Panamá, 01 de julio de 2020.

En respuesta a la nota **DRPN - NA - 005 - 2020** con fecha de 13 de marzo de 2020, correspondiente al Estudio de Impacto Ambiental Categoría I del proyecto "**DELIMITACIÓN DE LINDEROS, NIVELACIÓN Y ADEACUACIÓN DE TERRENO PARA LOCALIZAR TEMPORALMENTE MATERIALES DE CONSTRUCCIÓN**" a desarrollarse en el corregimiento de Chilibre, Distrito y Provincia de Panamá, aclaro lo siguiente:

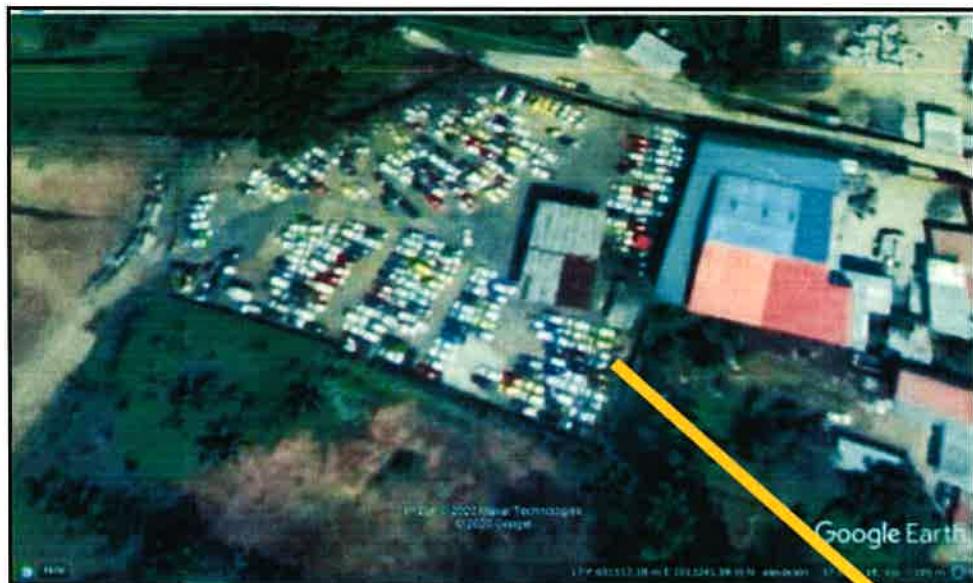
1. En la página 27 del estudio de impacto ambiental, en el punto 5.6.1 Necesidades de servicios básicos (agua, energía, aguas servidas, vías de acceso, transporte público, otros), "Aguas Servidas: Las aguas servidas del proyecto serán depositadas en un tanque séptico en la etapa operativa [...]" por lo que solicitamos:
 - a. Las coordenadas UTM con DATUM de la ubicación del tanque séptico.

Las coordenadas de la ubicación del tanque séptico corresponden al tanque séptico existente del proyecto colindante al proyecto y que pertenece al mismo Promotor o dueño de acuerdo al proyecto aprobado anteriormente por el Ministerio de Ambiente a través de la Resolución ARAPM-APA-083-2013 el 22 de marzo de 2013, estas coordenadas son las siguientes:

Coordenadas UTM		
Punto	Norte	Este
1	1013136.08	651465.14
2	1013134.85	651464.73
